沈砂池の斜路の設計が適切でなかったもの

この補助事業は、札幌市が、手稲区稲穂地区において、二級河川手稲土功川を流れる土砂等を堆積させるため、沈砂池設置工を実施したものである。

(参 考 図)

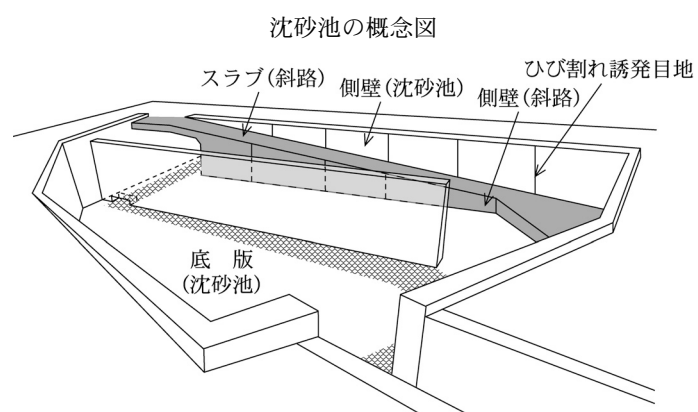
しかし、斜路の設計については、斜路のスラブが、鉄筋コンクリート構造で沈砂池の側壁と一体のものとして築造されているため、側壁の目地に集中するひび割れの影響を受けるものとなっているのに、側壁と同様の目地を設けるなどのひび割れの対策を行うこととしていなかった。

そこで、現地の状況を確認したところ、斜路において、沈砂池の側壁の目地と接している箇所を中心に、スラブ上面で 13 本のひび割れが生じており、斜路の鉄筋コンクリート内部に雨水等が浸透する状況となっていて、このうちの 7 本はスラブを貫通していた。

したがって、本件沈砂池の斜路(工事費相当額 7,909,596 円、うち国庫補助対象額 7,859,000 円)は、設計が適切でなかったため、鉄筋コンクリート構造物としての耐久性等が著しく低くなっていて、工事の目的を達しておらず、これに係る国庫補助金相当額 2,619,666 円が不当と認められる。

(注) 斜路のスラブに側壁と同様のひび割れ誘発目地を設けるなどのひび割れの対策を行うこととしていなかった。
